INFORMAÇÃO TÉCNICA – TRABALHOS COMPLEMENTARES 02

PROCESSO | T34/2017 Reabilitação, Requalificação, Restauro e Conservação do Centro de Artes Villa Portela – Leiria

Data: 13.05.2024

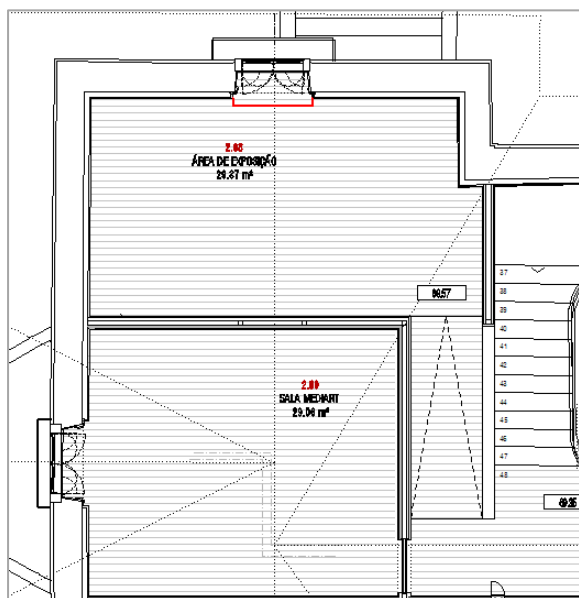
Ao fazer de novo o levantamento das condições de cada vão, em sede de preparação de obra, verificou-se que estes se encontram muito degradados e que a sua reduzida espessura, após decapagem e lixagem iria ficar inadequada e inexequível para aplicação de um vidro de espessura superior aos 3 mm.

Constata-se, infelizmente, como se pode ver nas imagens recolhidas, que os vãos não apresentam (principalmente desde as fortes chuvadas do inverno passado), condições para as demandas que se lhes exige, nomeadamente em relação a resistência, segurança, térmica e acústica.

Como referido, a espessura das folhas é de cerca de 30 mm, manifestamente insuficiente para suportar o tratamento de decapagem, seja química, seja mecânica, e ainda garantir robustez suficiente para suportar os vidros previstos.

As madeiras apresentam, na sua totalidade, degradação acentuada, seja por apodrecimento, por absorção de águas pelas fissuras das cantarias que ajudou à rápida degradação dos elementos – seja por secura e fissuramento. Muitas estão, ainda, empenadas. Esta degradação tem sido exponencial, pelo que estes elementos não estão em condições de ser recuperados.

Tal como acima descrito, é necessário **substituir as caixilharias** degradadas por novas que garantam o bom funcionamento e a segurança dos vãos.

Proposta: Implementar a substituição por caixilharias idênticas em materiais e forma, tal como descrito no articulado proposto no “Mapa de Trabalhos Complementares 02 a preços acordados”.

Figura 15 – Distribuição das paredes de alvenaria rés-do-chão e 1º andar

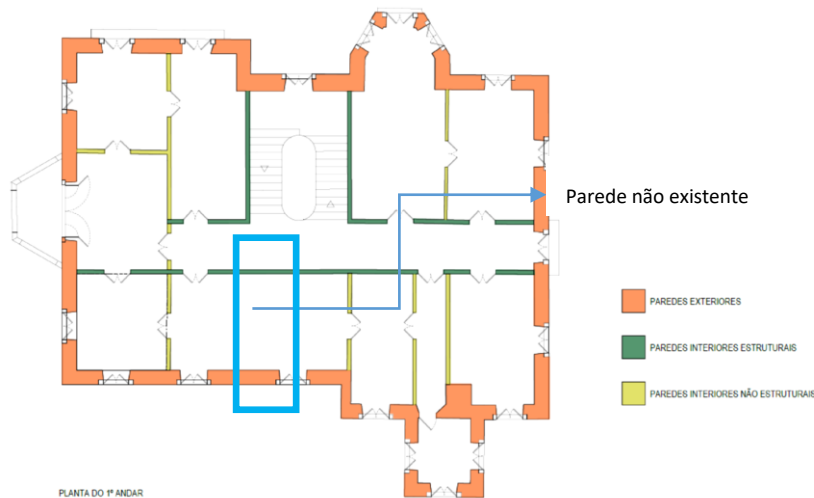
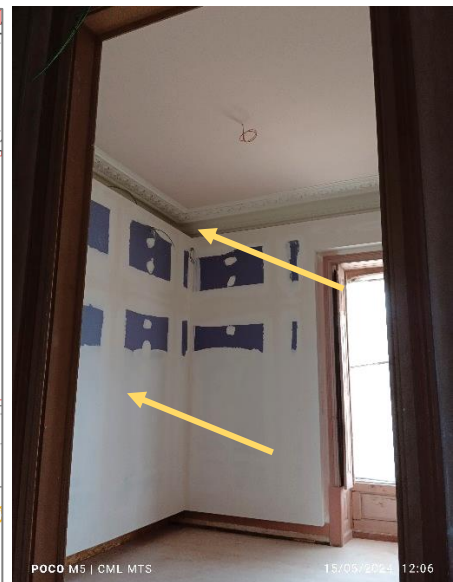
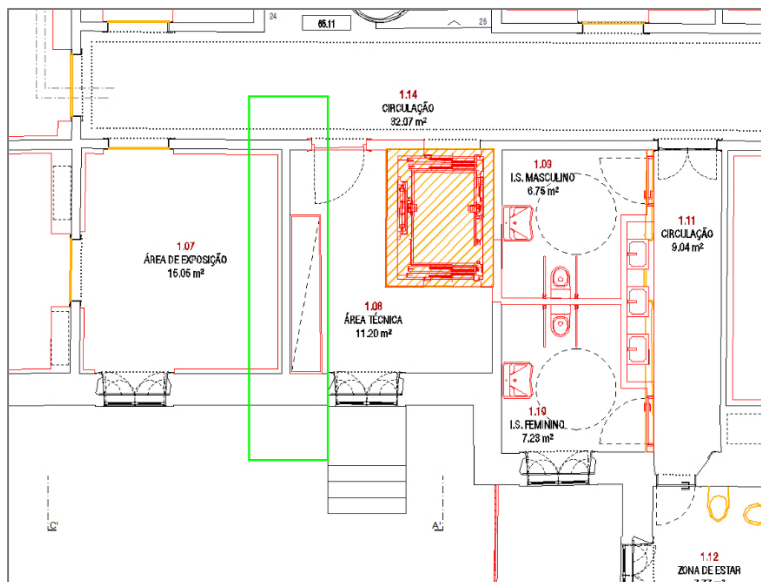
Em sede de apresentação de erros e omissões foi detectada uma incongruência no projeto de arquitectura, que considera a parede entre estes dois compartimentos como existente quando, na realidade, ela não existe: trata-se de um único compartimento, que será necessário dividir, para dar origem a uma sala técnica e a uma sala de exposições. Assim, deverá construir-se uma parede recorrendo a uma estrutura metálica forrada com painéis de OSB e frentes em gesso cartonado, de acordo com o sistema proposto em projeto para as restantes paredes expositivas. Será, ainda, necessário rematar os tectos e sanca de acordo com os existentes na sala, de modo a garantir a harmonia do conjunto.

Erro de Projeto

Será necessária a instalação de **uma parede expositiva entre os compartimentos 1.7 (sala de exposições) e 1.8 (área técnica)**, uma vez que esta não existia no edifício, mas foi erradamente considerada como existente.

Proposta: Implementar a implementação de forras das áreas expositivas em gesso cartonado de alta resistência mecânica de 18mm, com segunda estrutura metálica em tubos de secção quadrangular, reforço interior em OSB; Reabilitação de tectos existentes em estuque, incluindo, trabalhos decorativos a replicar o desenho original; Recuperação de sancas existentes, em estuque moldado.

Será necessária a instalação de a **uma parede entre os compartimentos 1.7 (sala de exposições) e 1.8 (área técnica)**, uma vez que esta não existia no edifício, mas foi erradamente considerada como existente.

Proposta: Implementar execução de parede divisória entre compartimentos 1.07 e 1.08 com recurso à fixação de uma estrutura metálica em perfis de 100mm para suporte de parede expositiva e divisão de compartimentos, e ainda a execução de rodapé em madeira, replicando os existentes.

3.4 – Vãos de janelas e portas exteriores

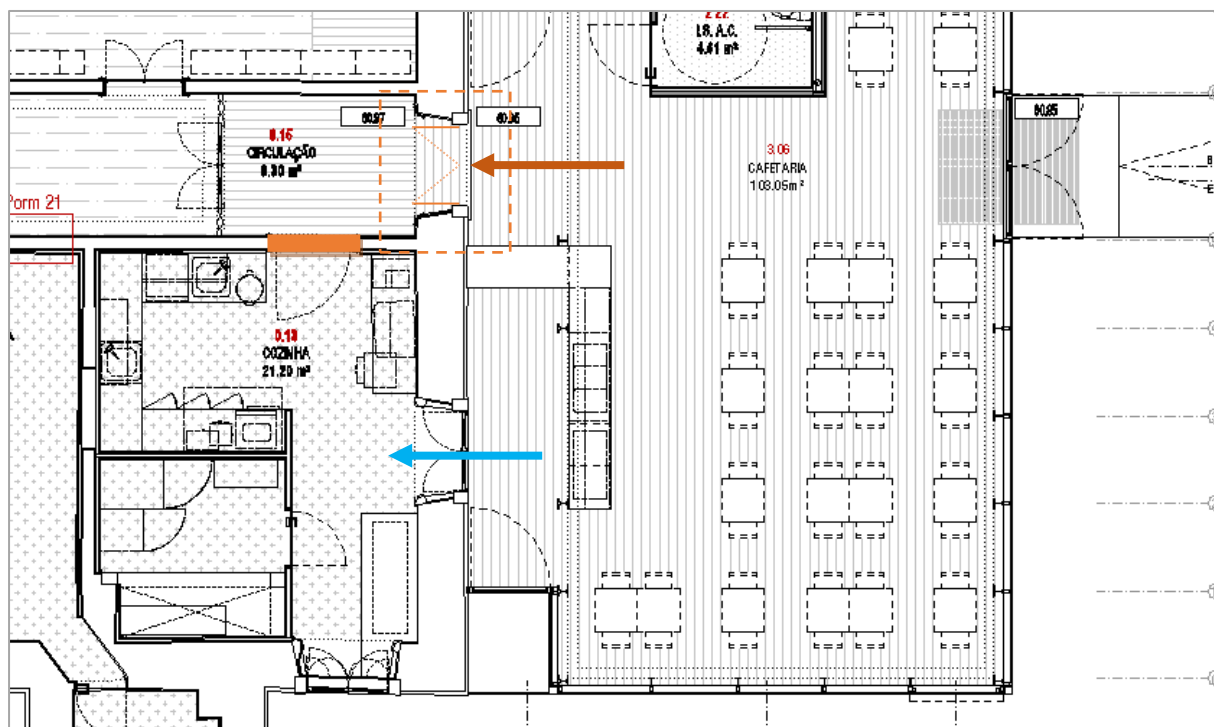
Considerando a possível exploração por terceiros da cafetaria existente, verifica-se que manter o espaço de entrada na Casa das Artes comum a esta poderá representar uma perda de segurança, já que a porta interior para o corredor da casa é envidraçada e não oferece resistência. Este conflito poderia ter sido acautelado em projeto, já que, nestes casos, nunca há a certeza da exploração dos equipamentos ser mantida a cargo do Município e, de toda a forma, seria sempre um ponto de permeabilidade relativamente à Casa das Artes, cuja segurança ficaria fragilizada permitindo, ainda, uma situação de visibilidade para dentro do espaço de confeção de alimentos, o que não é desejável. Mais, não permitiria manter a autonomia dos espaços face a uma utilização extemporânea relativamente ao horário “normal” – como uma exposição ou espetáculo noturnos, ou uma qualquer intervenção artística no espaço, abastecimento de despensa ou outro. Será necessário, portanto, manter a porta do piso 00 entre o Edifício A e a Cafetaria. Considerando que este elemento foi retirado, mas que pode ser recuperado para o efeito, é essa a proposta que se apresenta – recuperar a porta existente para garantir autonomia e segurança, fechando, adicionalmente, a porta da cafetaria que existia neste espaço. O serviço de cafetaria fica garantido pela porta criada em projeto, direta para o espaço de refeições.

Será necessário manter a porta do piso 00 entre o Edifício A e a Cafetaria, uma vez que a sua ausência proporcionaria uma falha de segurança e de independência dos espaços, que teriam um ponto comum de passagem. A manutenção desta porta exterior aberta, sem possibilidade de fecho, permitiria o acesso

Proposta: Implementar a reabilitação e recolocação da porta referida, tal como descrito no articulado proposto no “Mapa de Trabalhos Complementares 02 a preços contratuais”.

Desenho do projeto inicial

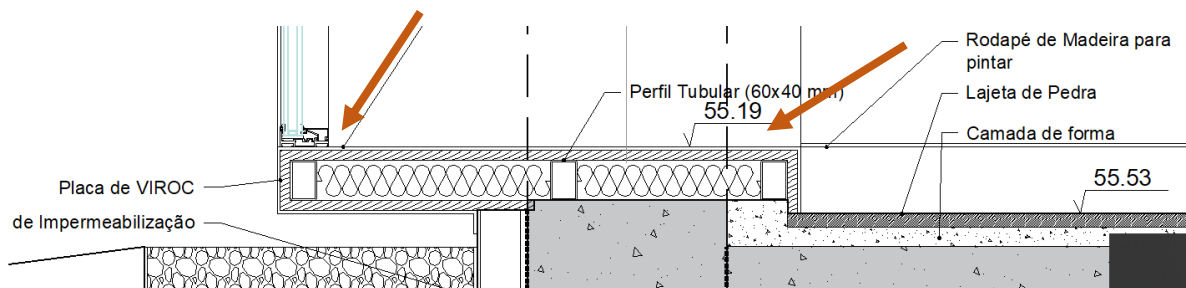
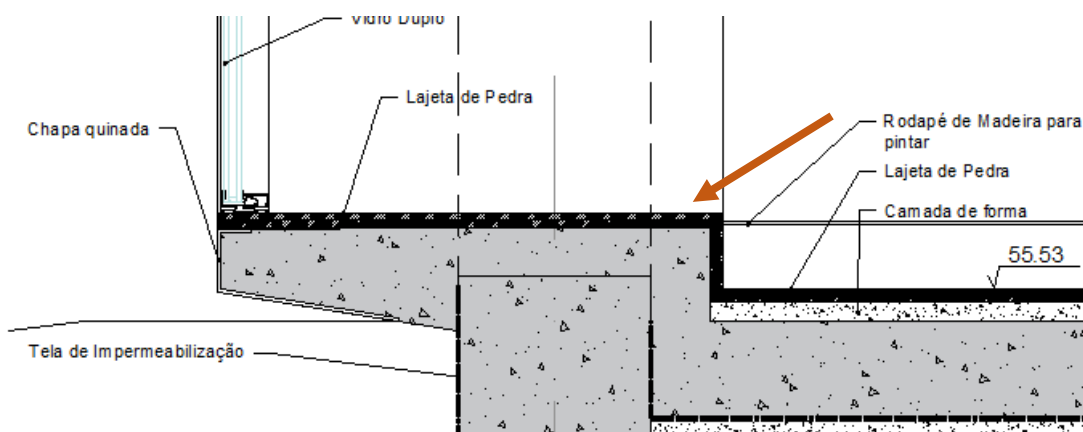
Durante o processo de obra, em sede de Pedidos de Esclarecimento / Erros e Omissões, verificou-se que, no edifício D - Miradouro, a forra em chapa metálica prevista não permitia, pela fragilidade representada no pormenor anexo, que fosse acessível na zona do degrau do miradouro. O sistema proposto, bem como os materiais de projeto, perecíveis (já que o viroc, composto de aparas de madeira com cimento, não é suficientemente resistente à chuva/humidade), não permitiam garantir a sustentabilidade representando, à partida, um potencial gasto acrescido com futura manutenção ou substituição do mesmo. Acresce que este sistema não seria suficientemente resistente para suportar, em consola, a caixilharia que nele assenta, nem mesmo suportar o acesso de pessoas

que procurassem utilizar o miradouro, tanto de pé como nele sentadas. Questionado o projetista, este enviou um desenho de alteração desta forra para pedra: “Resp. S+A: Junto se envia desenho construtivo revisto, relativamente ao banco na zona da janela panorâmica o mesmo deve ser revestido a pedra, e tem uma área de 5,20m²”. Assim, é necessária a contabilização desta pedra de revestimento e do seu apoio em betão.

Será necessário trocar a forra metálica prevista para o degrau da janela panorâmica/miradouro do Edifício D por revestimento em pedra - igual à utilizada no pavimento - de modo a permitir que os visitantes possam manter-se em pé junto à janela, garantindo a estabilidade do elemento. A estrutura prevista era demasiado frágil e não garantia suporte nem aos visitantes, nem à caixilharia que aí assenta.

Proposta: Implementar a construção do degrau em betão armado, com **forra em pedra**.

3.7 – Degraus de remate, em falta nas bancadas do lago, fila 3

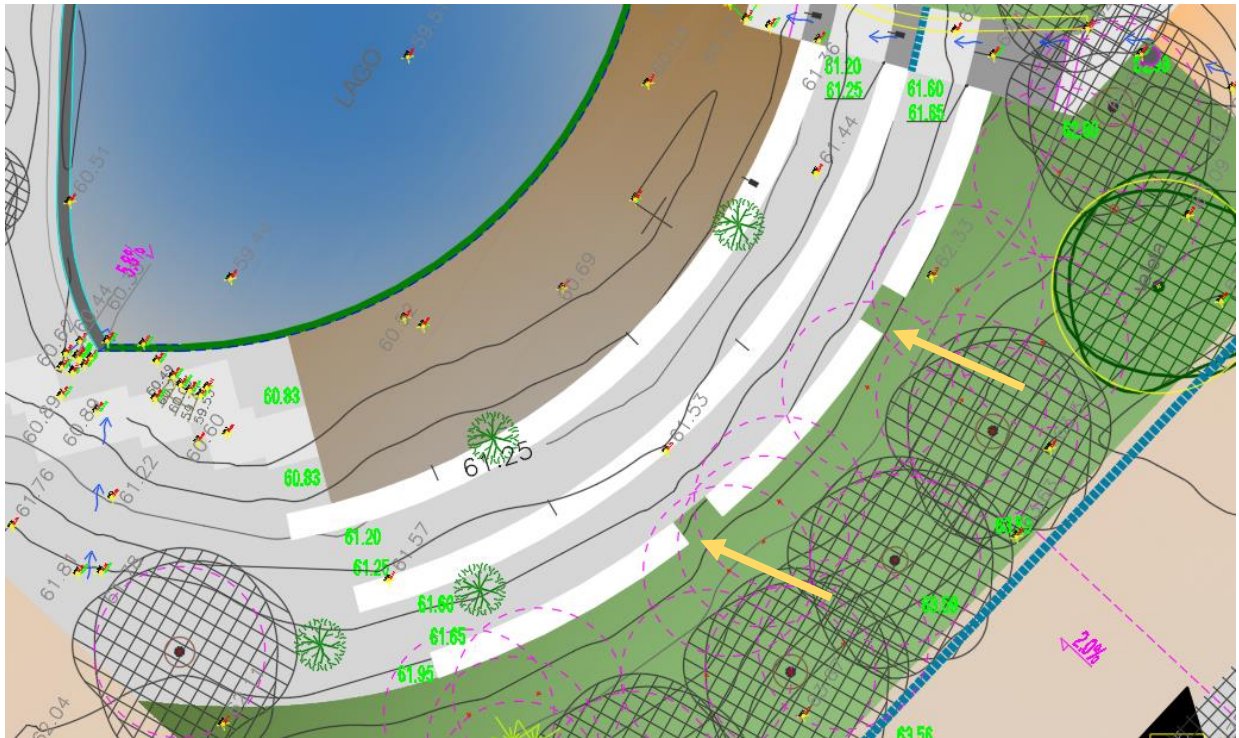
Durante o processo de obra verificou-se que existe uma falha entre bancos, que não prevê qualquer tipo de remate, sendo a continuação do talude (a tardoz da bancada e bastante inclinado), em relva, e constituindo uma entrada para escorrências de terras do talude para a zona de bancada. Acresce que este intervalo colocava também um problema de continuidade na aplicação da iluminação led sob a bancada, cuja aplicação teria que ficar interrompida e subterrânea, sendo essa uma pior solução técnica. Por esse motivo propõe-se a criação de um degrau/remate à imagem dos degraus existentes abaixo, que possa constituir um travamento de terras e permitir a continuidade da iluminação indireta.

Será necessária a instalação de **degraus de remate**, em betão branco, com características idênticas aos existentes, na fila 03 da bancada do lago, de modo a travar as escorrências do talude e a permitir a passagem ininterrupta das luminárias LED sob os bancos da bancada.

Proposta: Implementar aplicação de degraus de remate, em betão branco, com características idênticas aos existentes, na fila 03 da bancada do lago.

3.8 – Lancil de contenção de terras – Paisagismo

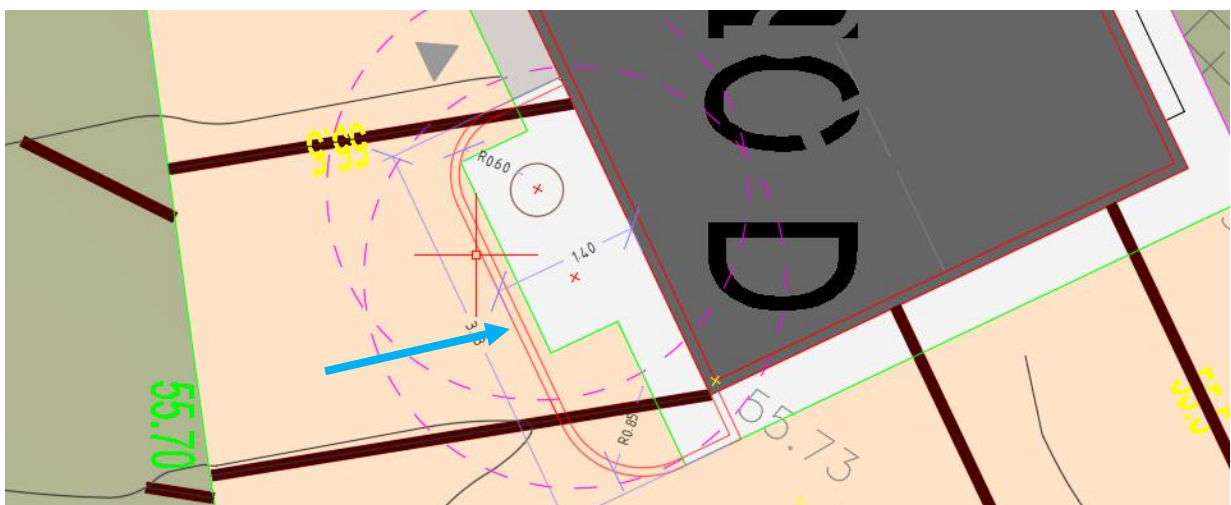
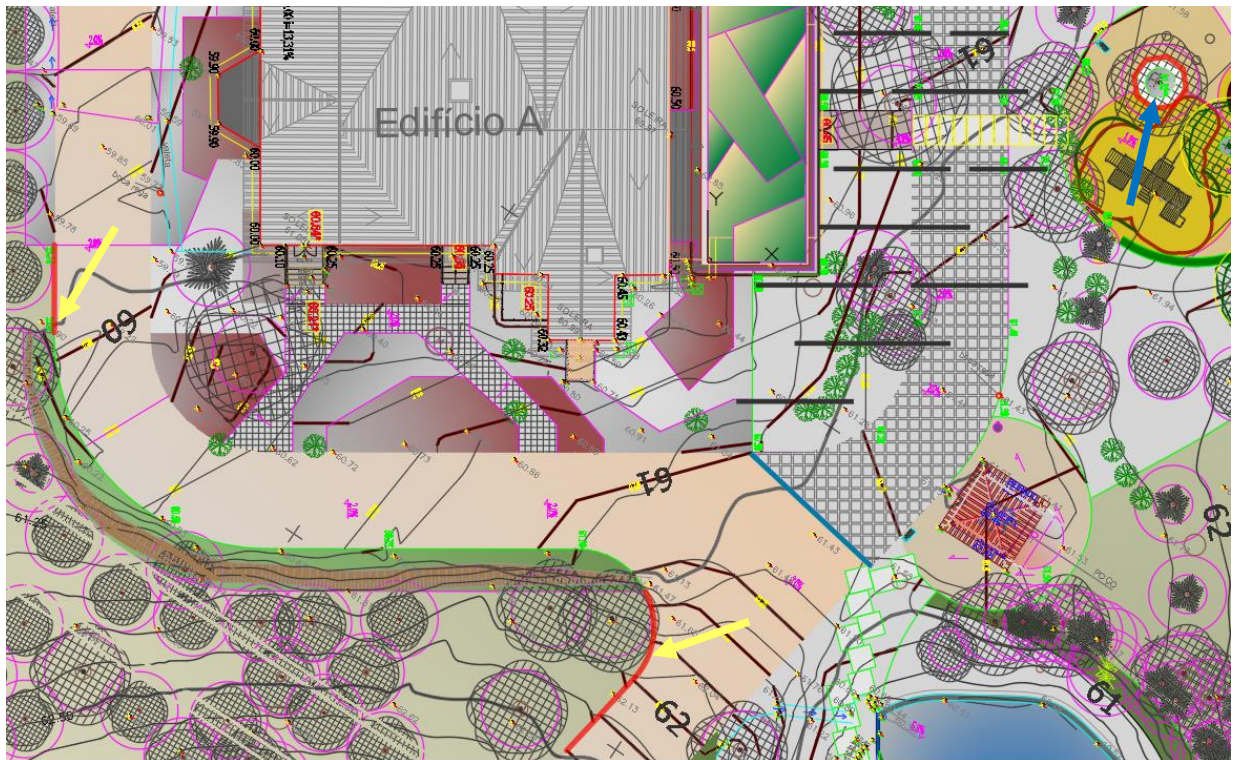
Após a aplicação de lancil de aço corten para travamento de taludes na zona sul do jardim, verificou-se que este foi medido a menos, sendo necessário completar alguns metros para evitar que as terras com cota superior deslizem para os caminhos adjacentes. Torna-se, assim, necessário acrescentar lancil na subida para o edifício B para conter as terras do talude, assim como no parque infantil, por retirada de um banco de betão que ficaria sobre as raízes/colo de uma árvore de grande porte.

Será, também, necessária a correção do lancil junto ao edifício D, para proteção do colo das árvores - cedros de grande porte - aí existentes, uma vez que o canteiro previsto danifica as raízes e expõe-nas.

Será necessária a correção do canteiro junto ao edifício D, que expõe as raízes dos cedros existentes, prejudicando a estabilidade das árvores. O canteiro deverá ser delimitado por lancil de aço corten, de 65cm de altura, com rebordo, semelhante ao existente noutros pontos do jardim, para que se possa conter a terra e cobrir as raízes.

Proposta: Implementar o assentamento de lancil em aço corten de 8mm de espessura , com H=0.65m, tipo Terracorten CQ F12, moldado de acordo com os desenhos de preparação; enchimento com terra vegetal.
